Public	
 NATIONAL CAPITAL COMMISSION COMMISSION DE LA CAPITALE NATIONALE	<b>n°</b> 2024-P285
	<b>Au</b> Conseil d'administration
<b>Pour</b> DÉCISION	<b>Date</b> 2024-10-01
<b>Sujet/titre</b> Approbation fédérale de l'utilisation du sol et du design – Programme de réhabilitation de l'édifice du Centre (PREC) et enveloppe du Centre d'accueil du Parlement (CAP) – Conception développée (avant-projet détaillé) à 100 %	
<b>Résumé</b> <ul style="list-style-type: none"> <li>• Cette proposition a pour but d'obtenir l'approbation fédérale de l'utilisation du sol et du design (AFUSD) du conseil d'administration pour la conception développée à 100 % de la réhabilitation de l'enveloppe extérieure du bâtiment de l'édifice du Centre et du Centre d'accueil du Parlement (CAP).</li> <li>• La conception paysagère et d'état final de l'intérieur du CAP et des cours éclairées intérieures est et ouest fera l'objet d'approbations distinctes de niveau 3.</li> </ul>

La présente proposition s'harmonise avec le concept schématique approuvé précédemment et se limite à la conception développée de l'enveloppe extérieure de l'édifice du Centre et du CAP, à savoir les murs extérieurs, les ouvertures, la toiture,

## Annexe A – Ajout d'une toiture en verre intégrée : plans et détails

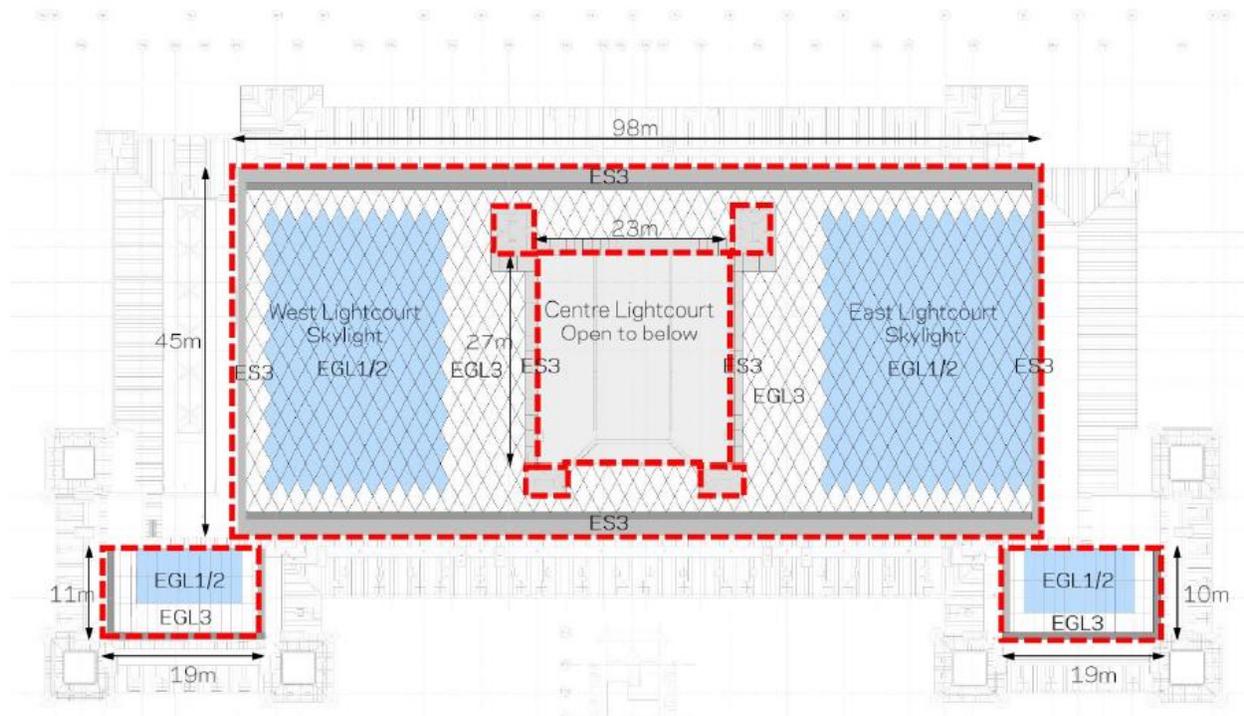
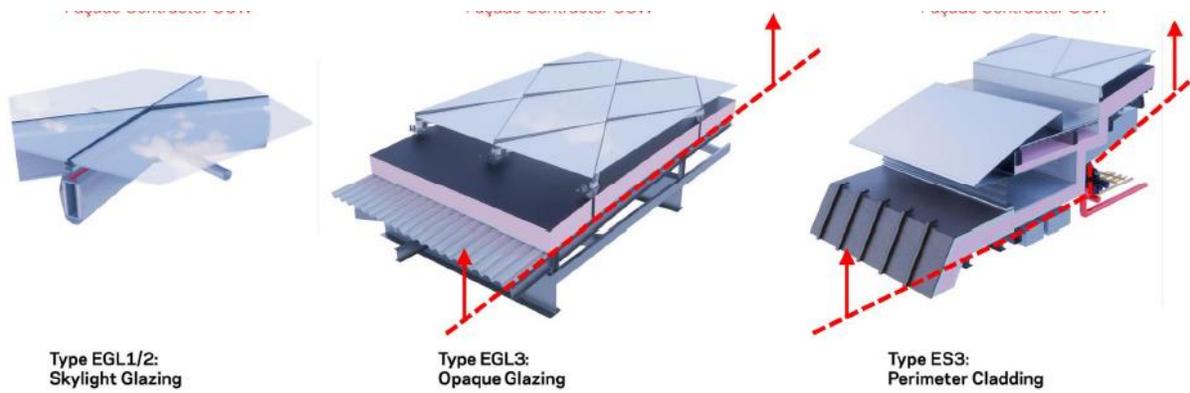
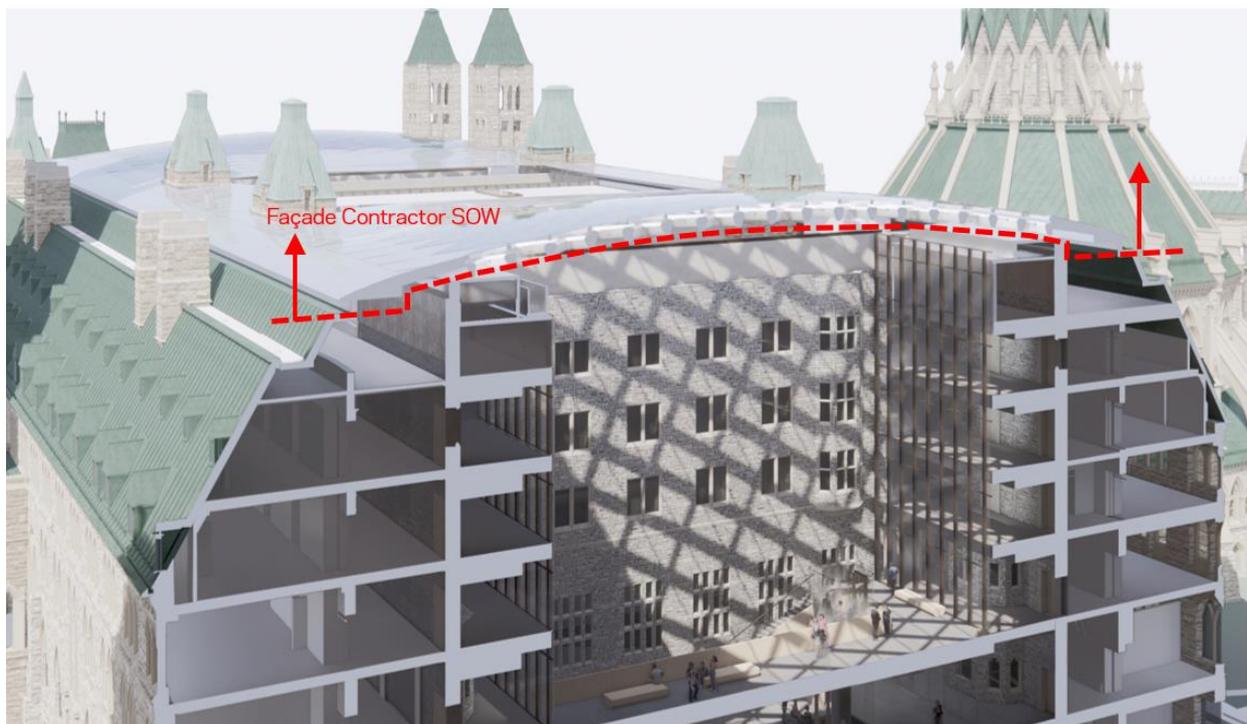
Le promoteur doit tenir la CCN informée de tout changement apporté à la conception de l'ajout de la toiture en verre intégrée. Il est entendu que les plans d'appel d'offres et la

construction de cet élément seront attribués à un entrepreneur en conception-construction. Toute modification apportée aux plans de la conception développée (modifications de la géométrie, aux détails de raccordement, aux matériaux, etc.) doit être documentée et soumise à la CCN pour validation afin d'assurer l'harmonisation avec la conception approuvée.
